改善箇所説明図

基準不適合箇所

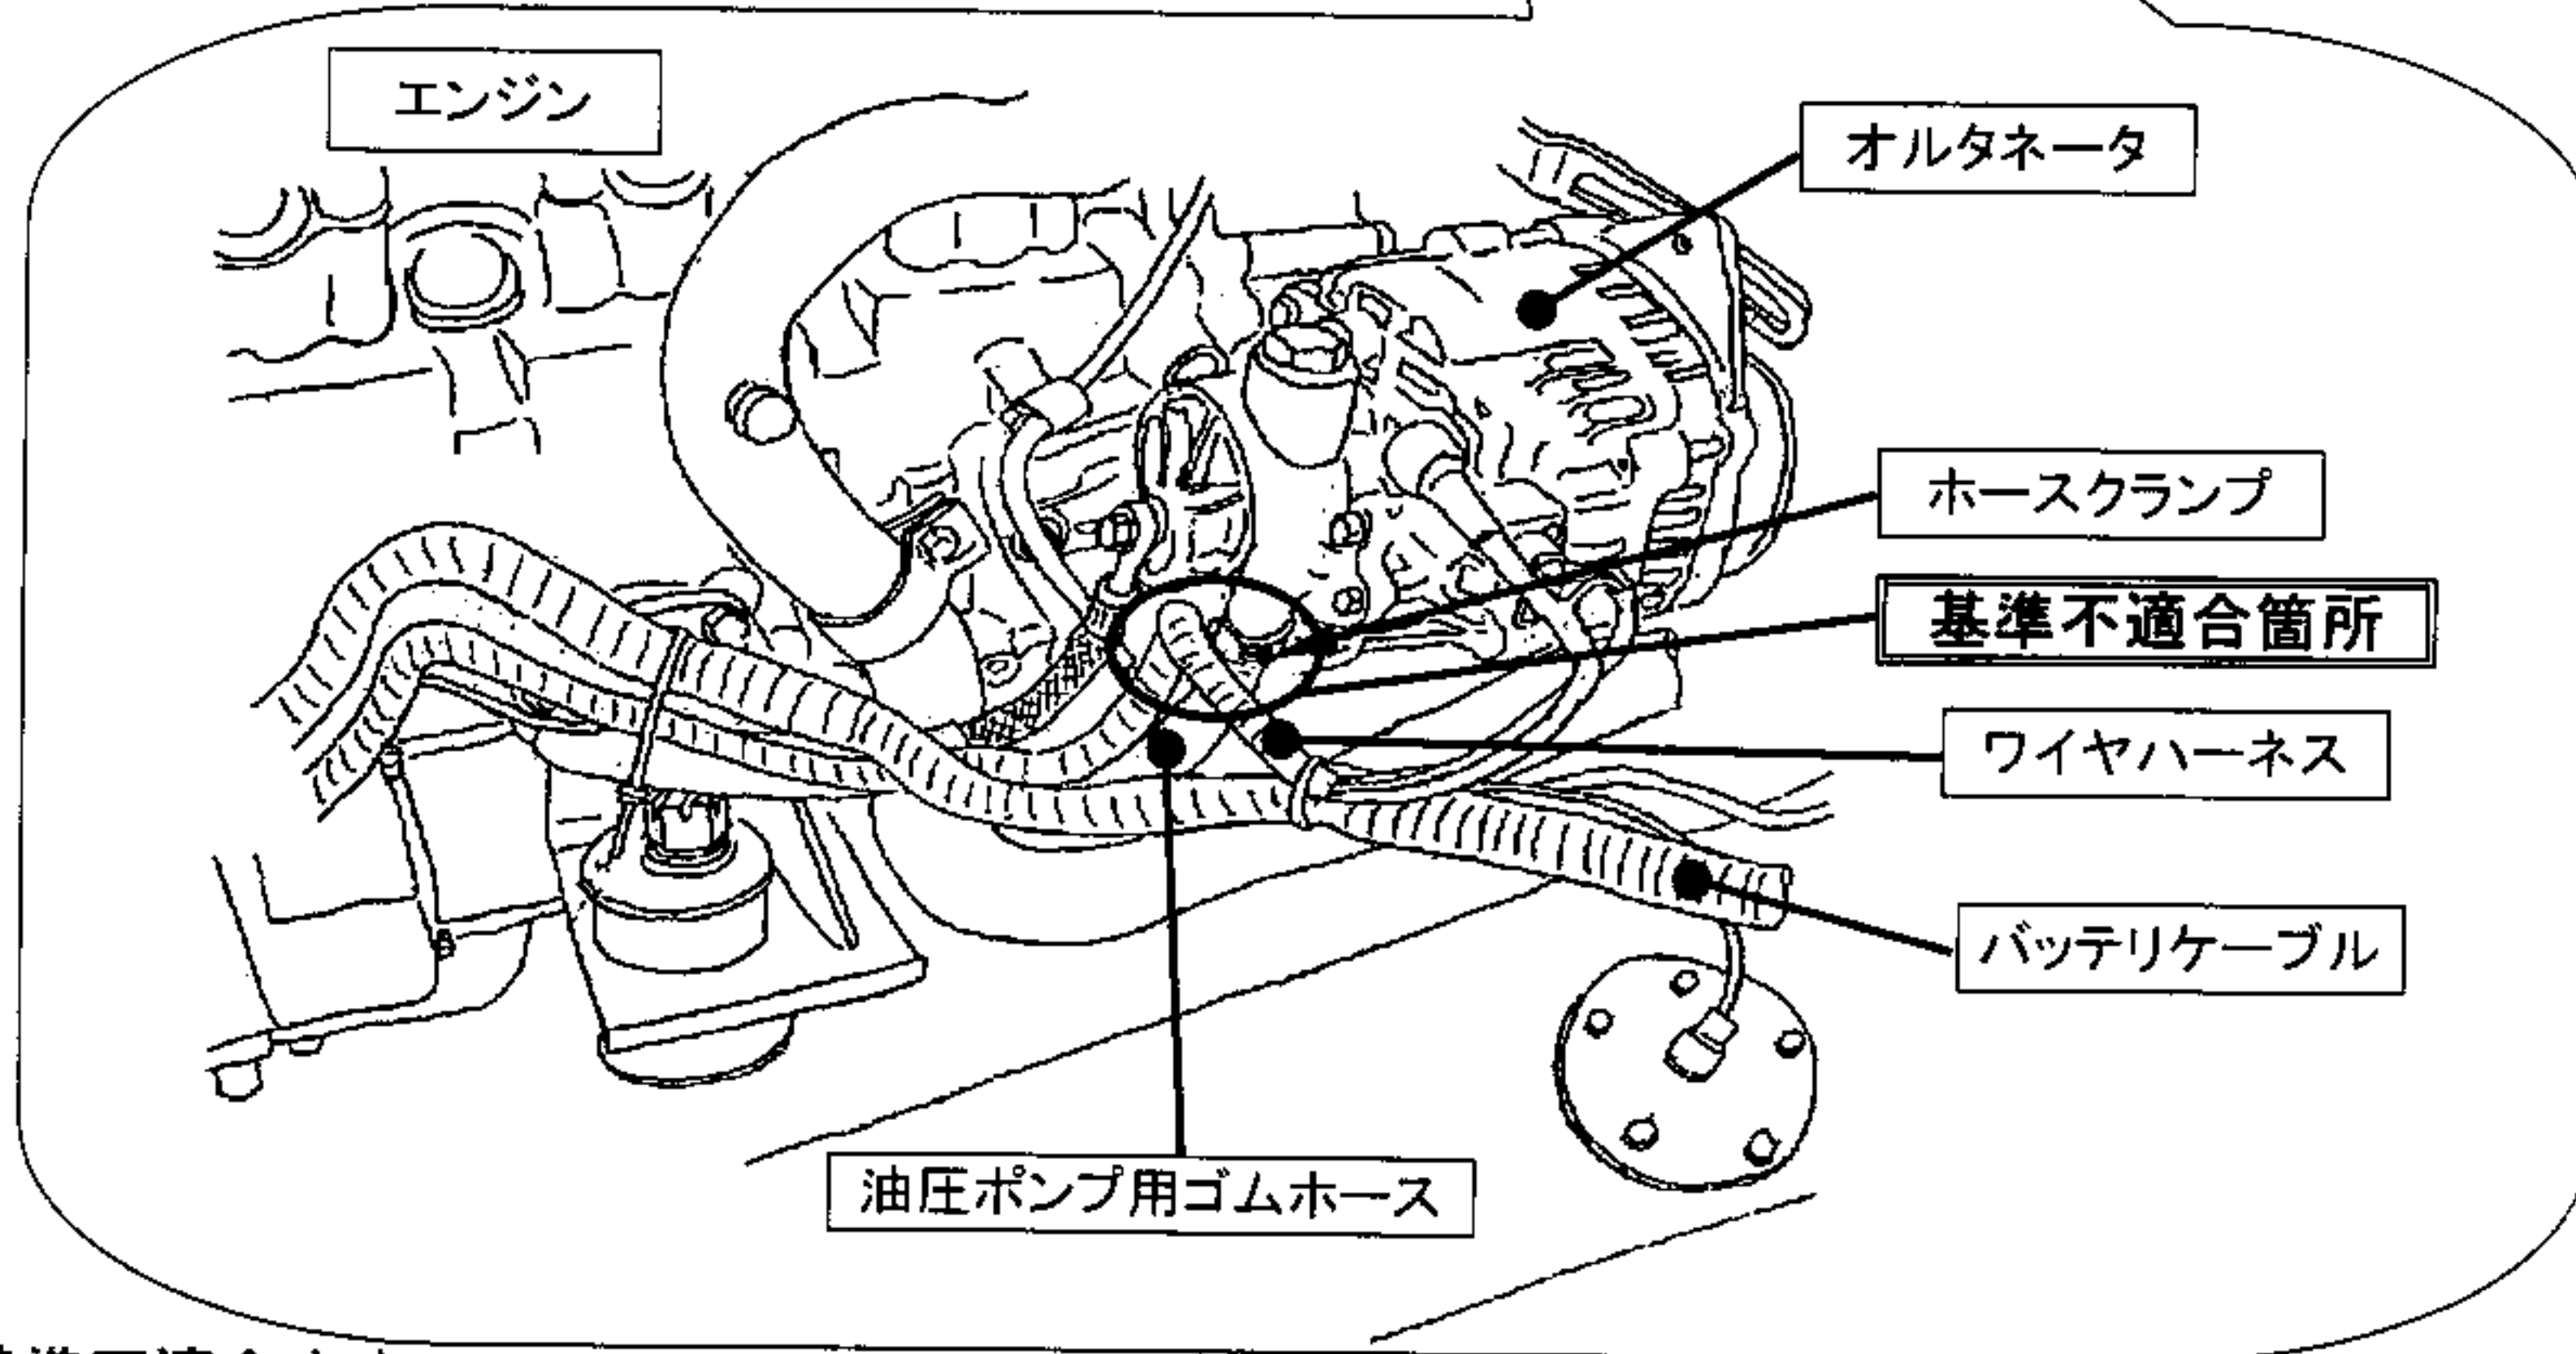
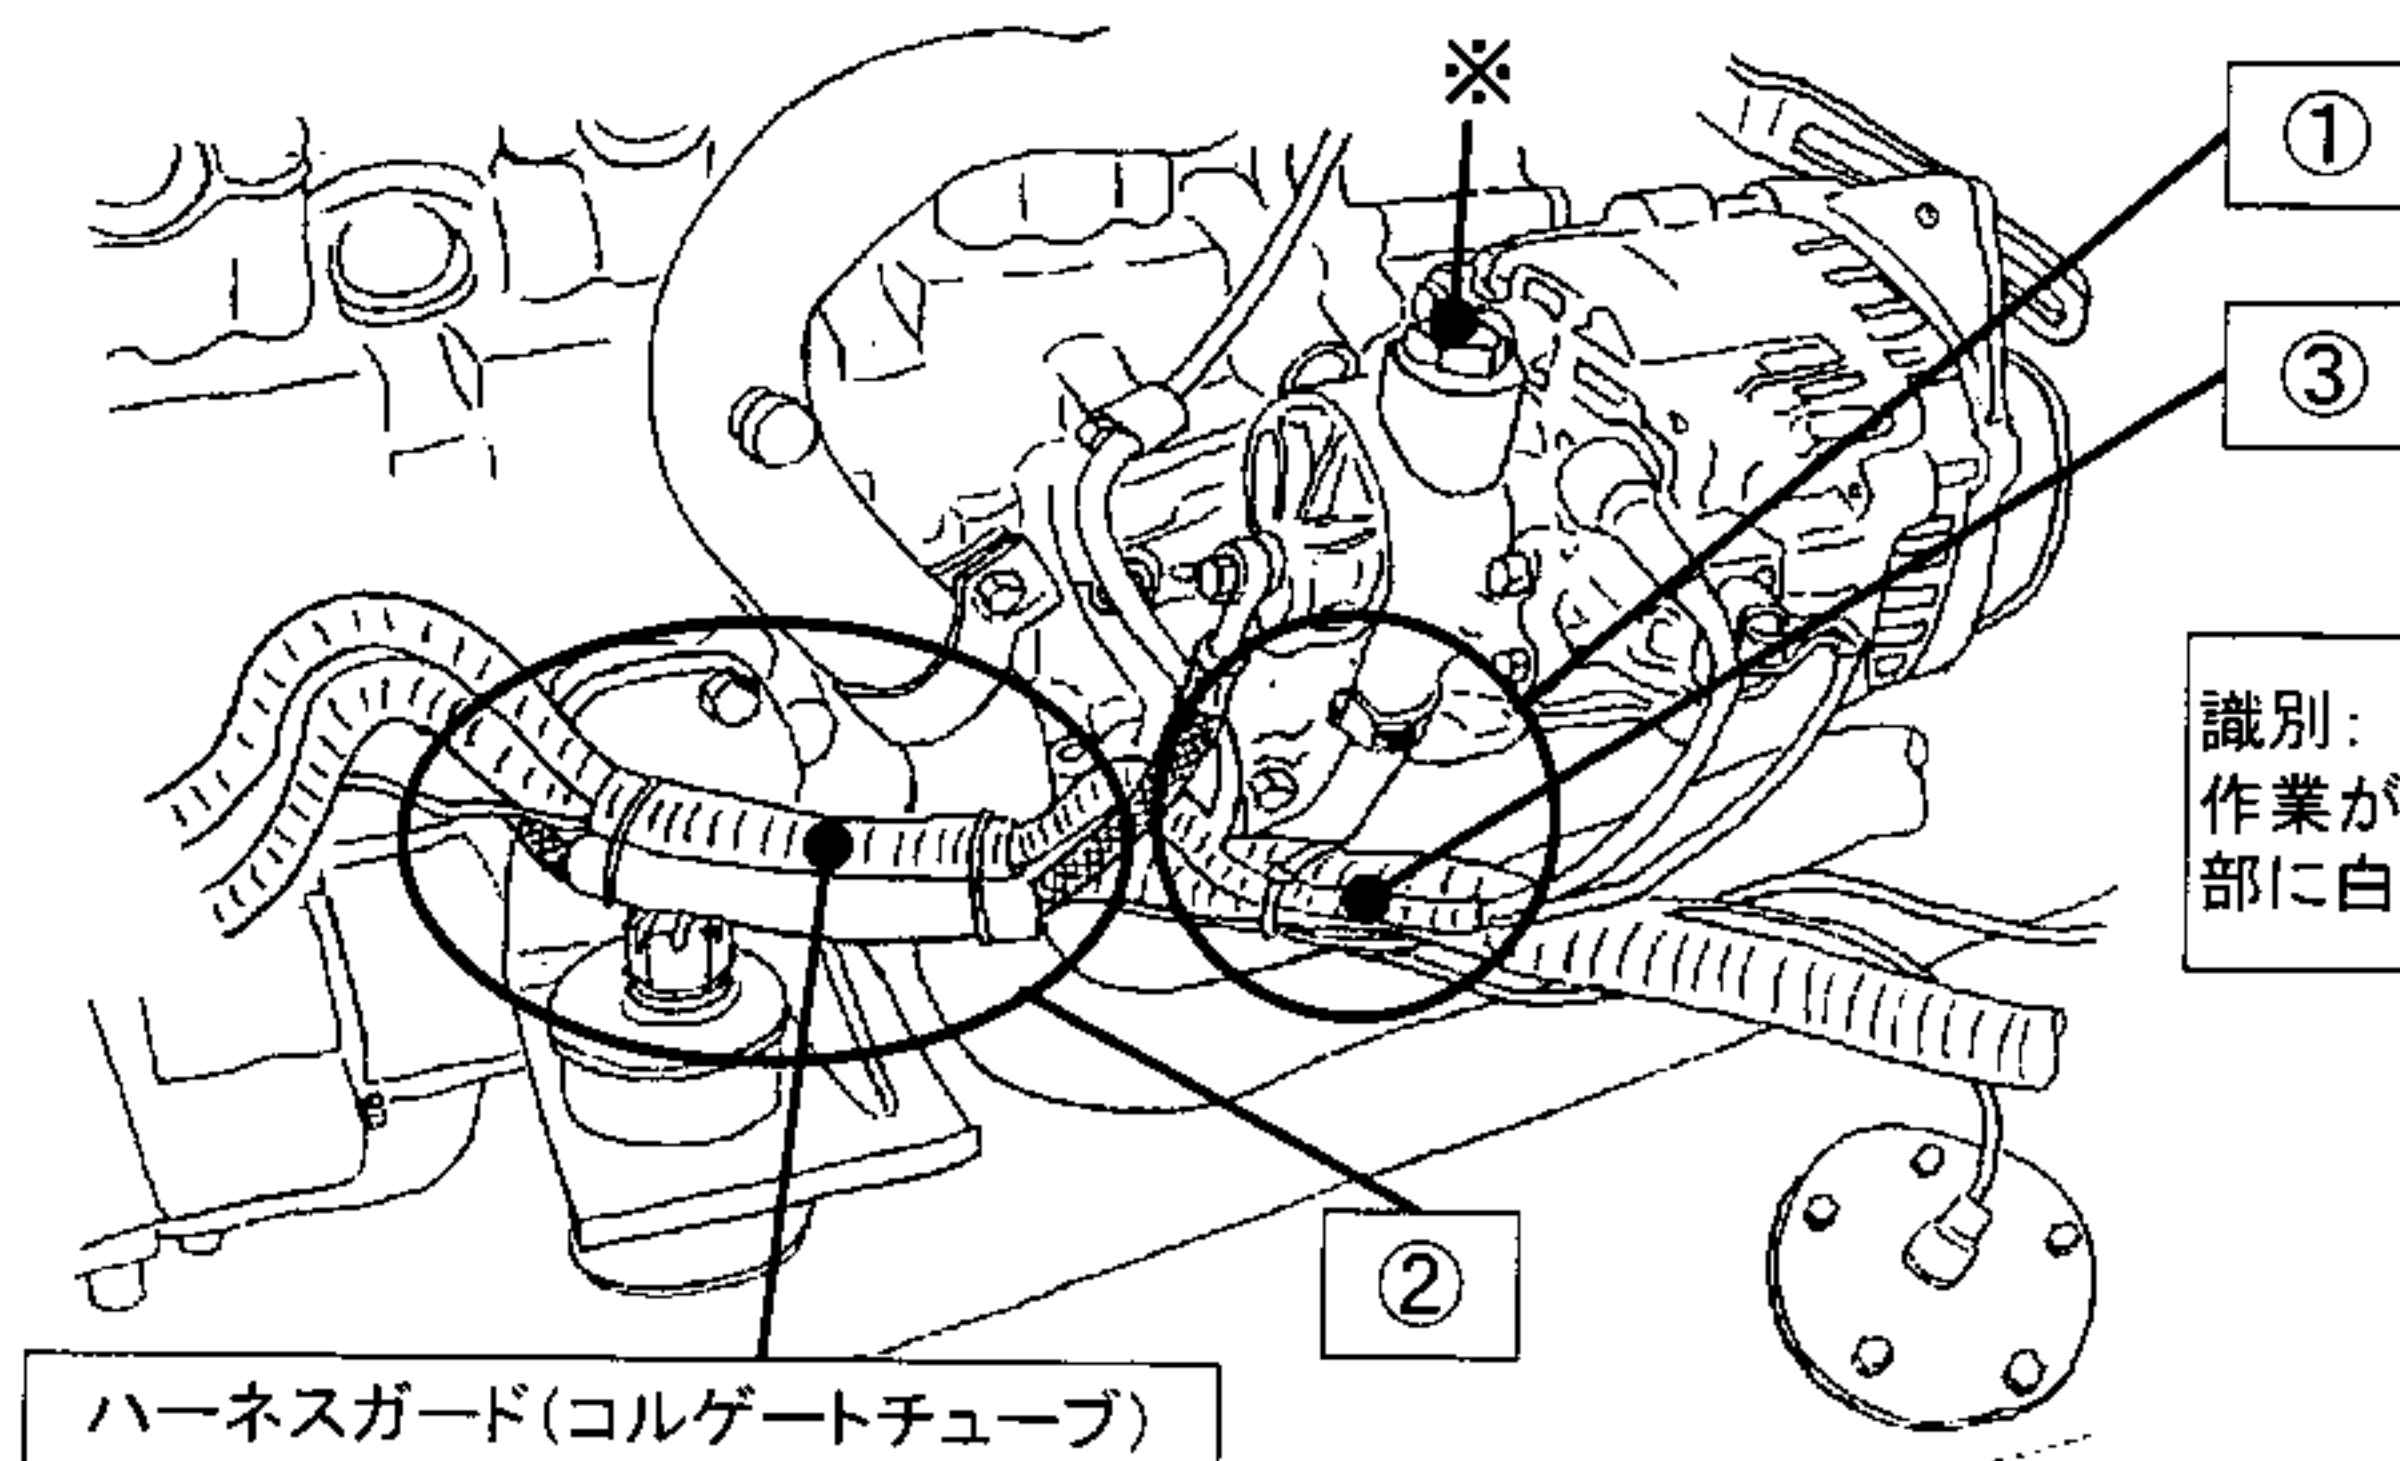
基準不適合内容

エンジン用ワイヤハーネスの取り回しが不適切なため、当該ワイヤハーネスとオルタネータ油圧ポンプ用ゴムホースの金属クランプが干渉することがある。そのため、当該ワイヤハーネスの被覆が損傷(素線剥き出し)し、金属クランプとの間でアークが発生して、ゴムホースに付着した油分を含んだダストが発火し、焼損・火災に至るおそれがある。

改善内容

- ①. 全車輛点検を行い、ワイヤハーネスの取り回しの変更とホースクランプの取付け方向を是正する。
- ②. ワイヤハーネスの取り回し是正後、ハーネスガード(コルゲートチューブ)を追加する。
- ③. 必要に応じてワイヤハーネスの修理若しくは、新品への交換を行う。

識別:
作業が終了したら、オルタネータ※部に白ペンキでマーキングする。
